改善箇所説明図

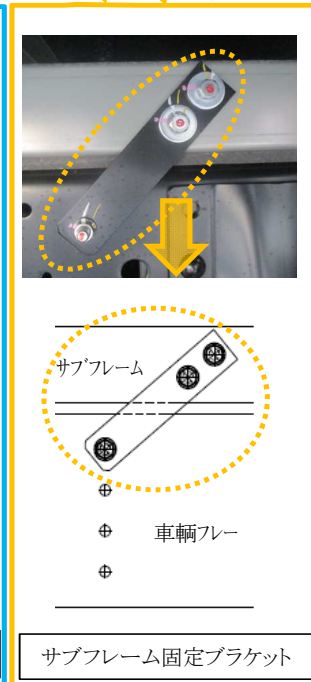
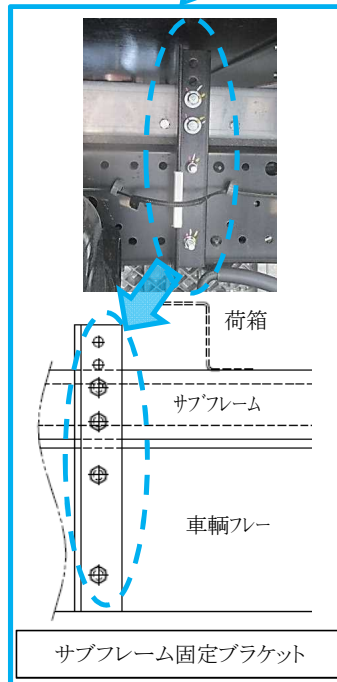
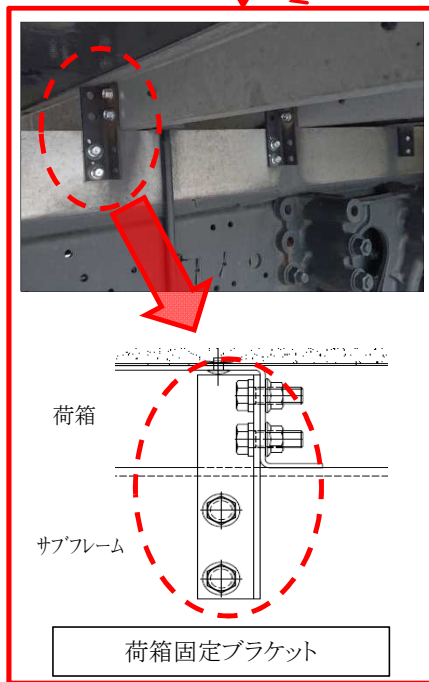
基準不適合発生箇所

(各部位の規定トルク:60±5N・m)

冷蔵冷凍車の荷箱及びサブフレーム固定ブラケット締結ボルトにおいて、締結用工具の管理が不適切な為、締結トルクが不足しているものがある。そのため、走行時の振動等により、当該ボルトが緩み、最悪の場合、各ブラケットが脱落するおそれがある。

- 全車両、荷箱及びサブフレーム固定ブラケット締結ボルトに緩み止め剤を塗布し、規定トルクで締結する。また、ボルトが損傷している場合は、新品のボルトに交換したうえで上記対策を実施する。

識別： 各ブラケット固定ボルトの頭部に青色のペイントを実施する。
